Codice Procedura: 3302

Proponente: BIOMETAN S.R.L.

OGGETTO: *Progetto di modifica sostanziale dell'impianto di compostaggio in contrada Milisinni - Località Passo San Martino, S.P. n. 69/II nel Comune di Catania*

PARERE ISTRUTTORIO CONCLUSIVO C.T.S. n. 503/2026 del 29/05/2026

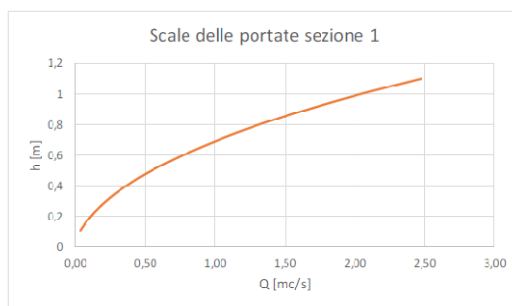
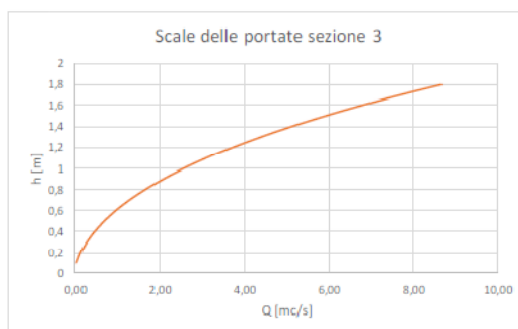
Criticità n. 17 "Dovrà essere verificato che la portata scaricata a seguito della proposta di modifica sostanziale non pregiudichi la capacità di trasporto idraulico rispettandone i parametri di sicurezza del corpo recettore."

Si sono calcolate e graficizzate le scale delle portate in moto uniforme per le sezioni di interesse, avendo provveduto ai relativi rilievi in campo per determinarne dimensioni e pendenze longitudinali lungo le incisioni: si rimanda all'allegato elaborato grafico.

La sezione n.1 costituisce il prolungamento del canale SC2 interno all'impianto.

Le sezioni nn. 2 e 3 sono relative all'asta idrica che in origine era l'alveo del F. Dittaino.

VALUTATO pertanto che la portata scaricata a seguito della proposta di modifica sostanziale non pregiudica la capacità di trasporto idraulico del corpo recettore e risulta compatibile con i parametri di sicurezza idraulica delle sezioni investigate.
